工程变更审批表

工程名称：义乌商城大道（雪峰东路-浙医四院）隧道工程 PPP 项目 编号：SPD-B6-IV-B-004

**义乌市商城大道（雪峰东路-浙医四院）隧道工程
 设计变更通知单**

通知单名称：关于曙光大厦~商博路段基坑南侧预应力锚索调整的变更

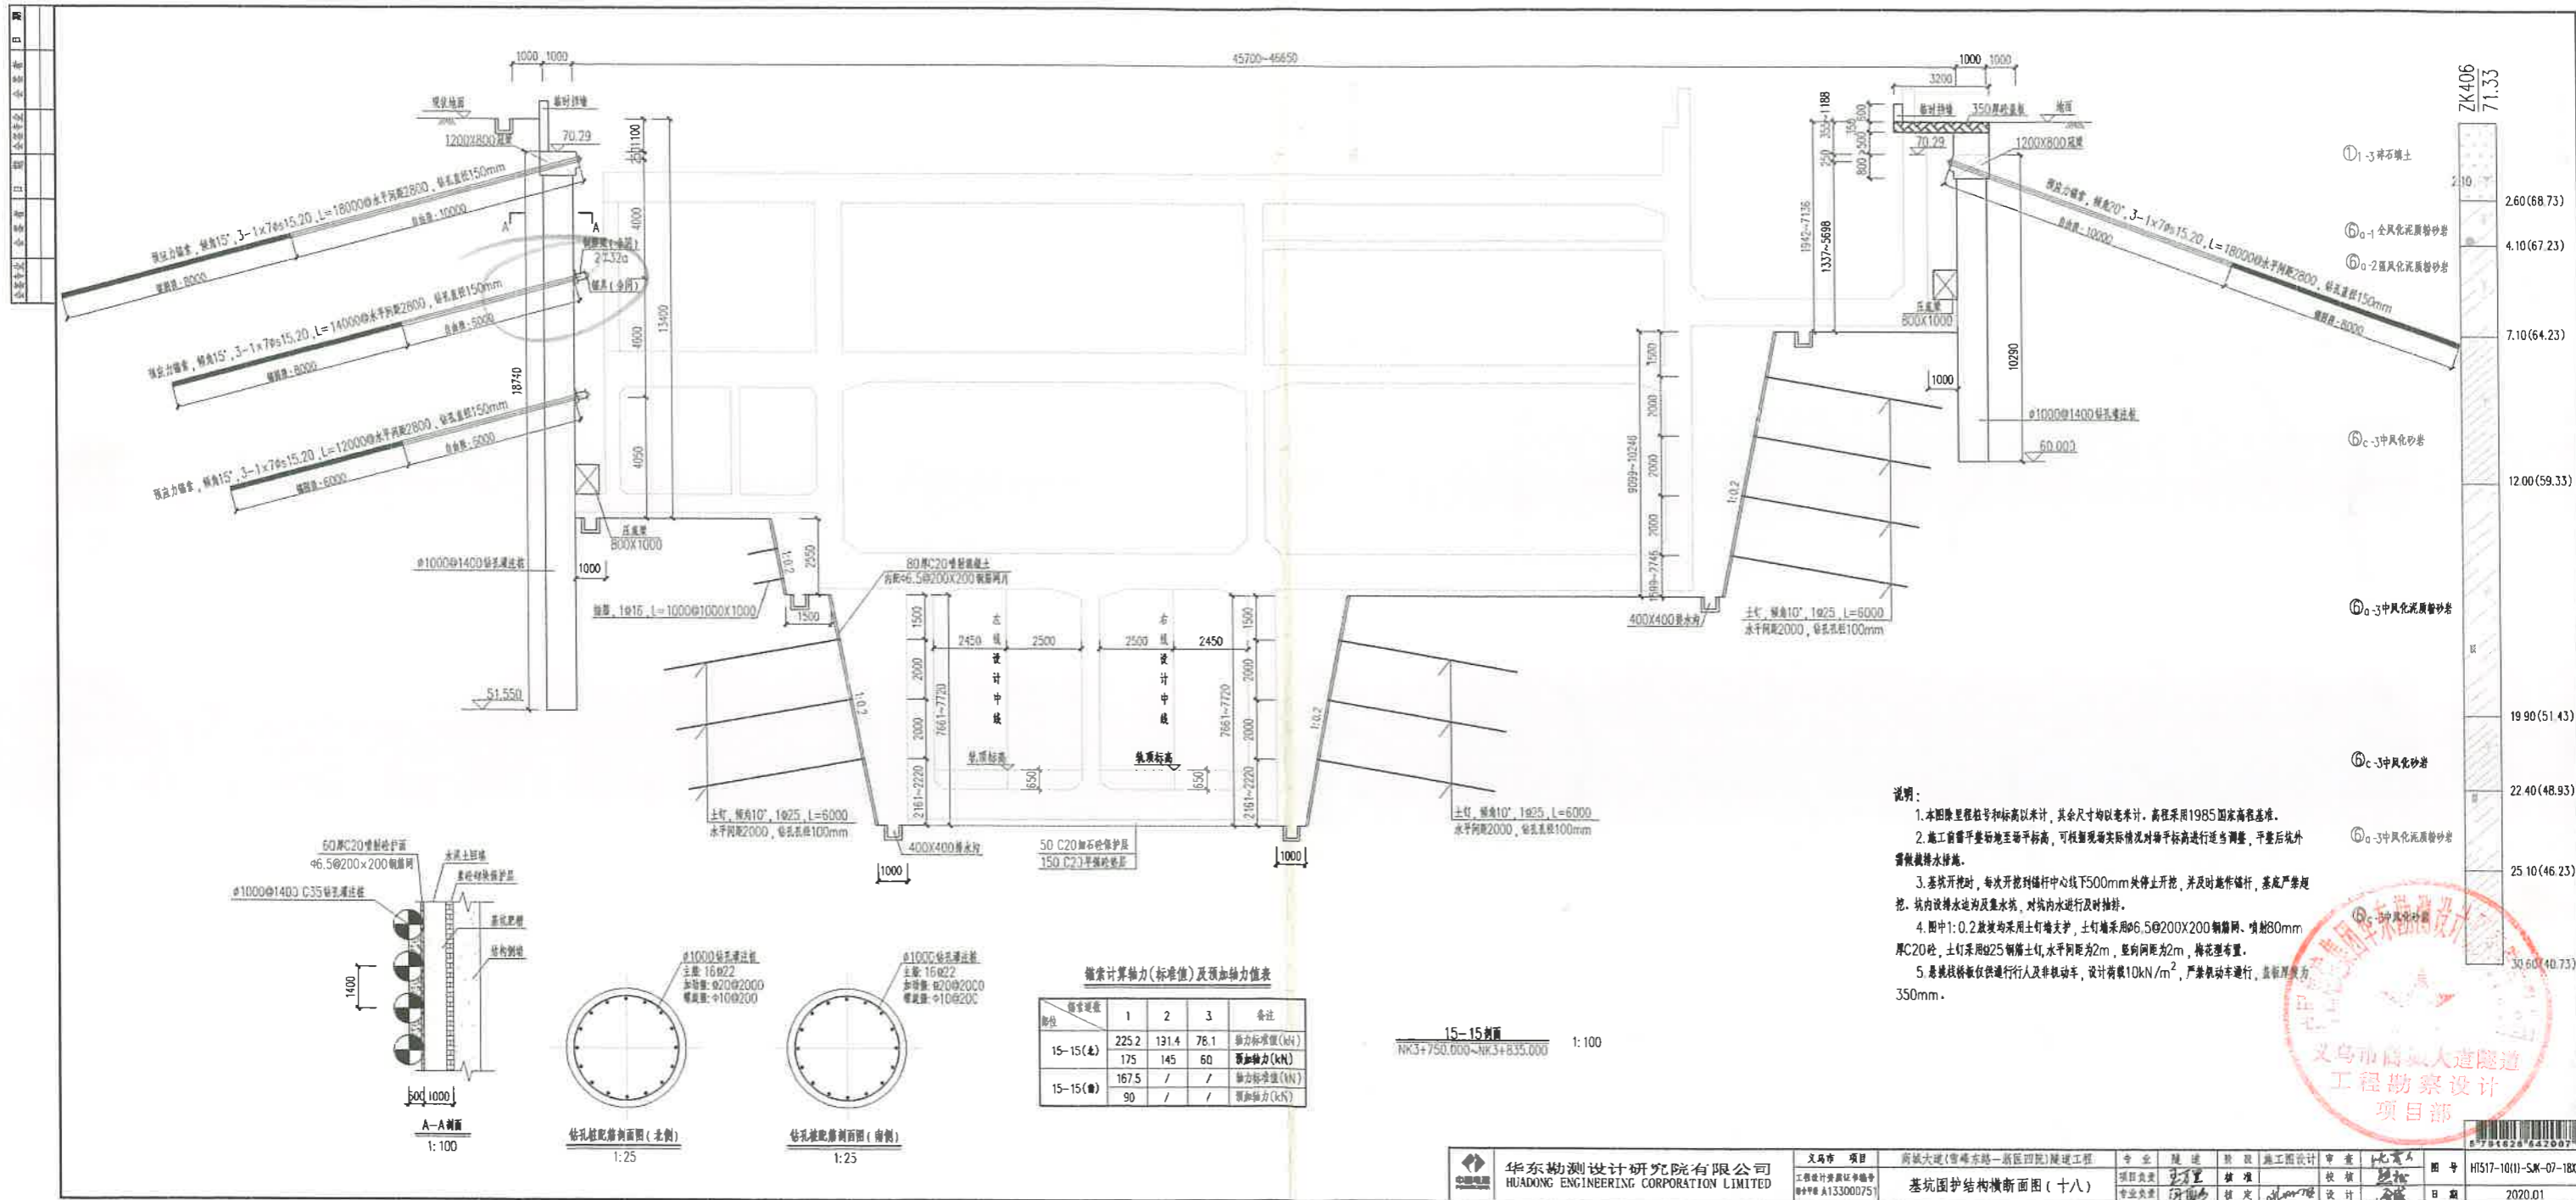
由于曙光大厦~商博路段基坑南侧雨水管已先行施工，本段范围内基坑南侧第一道锚索位置与雨水管及检查井位置上存在冲突，按照原设计图纸第一道锚索无法施工，根据SCDD-BG-IV-B-004号工程变更联系单、工程方案审查会议纪要、工程洽商记录及施工单位所测得的雨水管及检查井等位置及标高资料，对NK3+750.000~NK4+090.000段基坑南侧锚索进行调整。具体详见修改图纸HT517-10(1)-SJK-07-18X、HT517-10(1)-SJK-07-19X、HT517-10(1)-SJK-07-20X、HT517-10(1)-SJK-07-21X，原图纸HT517-10(1)-SJK-07-18~21作废。

锚索计算轴力(标准值)及预加轴力值表

部位	1	2	3	备注
15-15(左)	225.2	191.4	78.1	轴力标准值(kN)
	175	145	60	预加轴力(kN)
15-15(右)	167.5	/	/	轴力标准值(kN)
	90	/	/	预加轴力(kN)
